OGGETTO: Bressana Bottarone (PV). "Adeguamento dello schema depurativo e delle reti di fognatura degli agglomerati AG01801101 (Bastida Pancarana), AG01802301 (Bressana Bottarone), AG01802302 (Bressana Bottarone - Bottarone), AG01803201 (Casatisma), AG01803802 (Castelletto di Branduzzo), AG01803801 (Castelletto di Branduzzo - Valle Botta), AG01810801 (Pancarana), AG01811501 (Pinarolo Po) e AG01812401 (Robecco Pavese)" e "Adeguamento dello schema depurativo e delle reti di fognatura degli agglomerati AG01801101 (Bastida Pancarana), AG01802301 (Bressana Bottarone), AG01802302 (Bressana Bottarone - Bottarone), AG01803201 (Casatisma), AG01803802 (Castelletto di Branduzzo), AG01803801 (Castelletto di Branduzzo - Valle Botta), AG01810801 (Pancarana), AG01811501 (Pinarolo Po) e AG01812401 (Robecco Pavese) - Interventi di potenziamento del depuratore di Bressana Bottarone". Parere con prescrizioni.

Oggetto: Avvio del procedimento, indizione e convocazione della conferenza dei servizi per la valutazione dei progetti definitivi: collettore e potenziamento depuratore di Bressana Bottarone (PV).

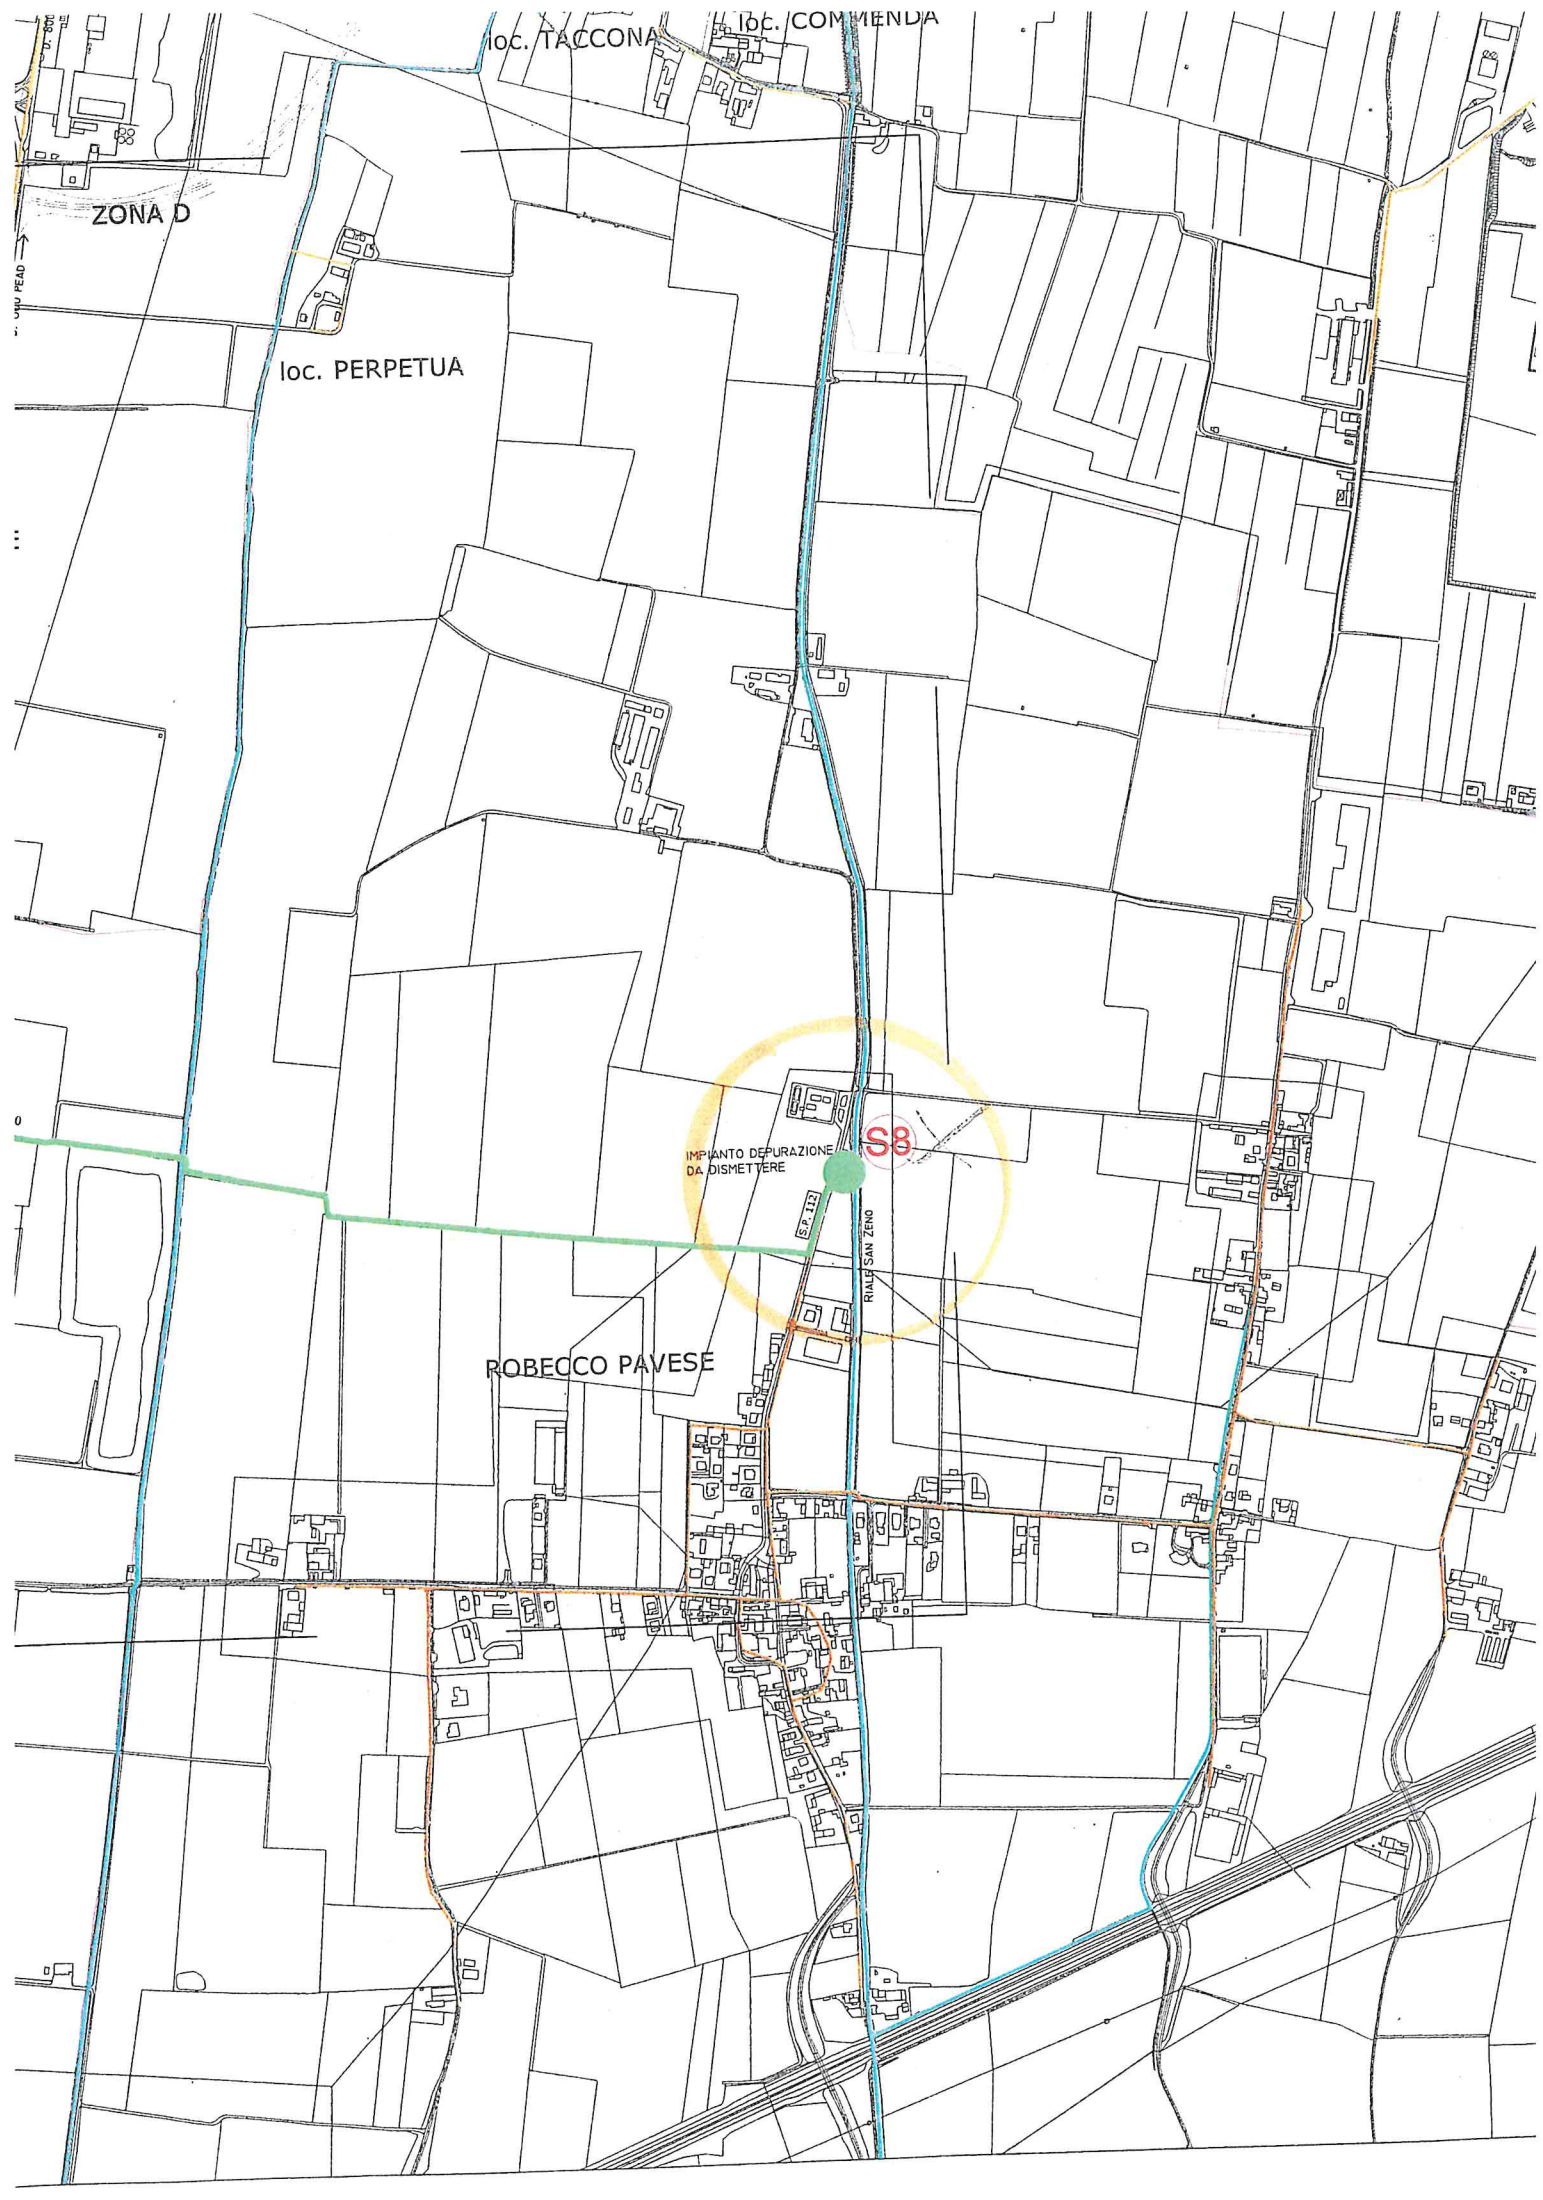
Con la presente, al fine di poter esprimere il parere di competenza relativo ai quattro interventi di cui alle tavole allegate, si chiede la seguente documentazione integrativa:

- relazione descrittiva;
- corografia;
- sezioni;
- planimetria;
- particolari costruttivi.

Si rammenta che la fascia di rispetto è identificata nella D.G.R. 7581 del 18/12/2017 e successiva n. 698 del 24/10/2018 in una distanza pari a "10,00 m [...] dall'estremità dell'alveo inciso" (punto di incontro tra la scarpata naturale e il piano campagna retrostante) "o, in caso di corsi d'acqua arginati, dal piede esterno dell'argine".
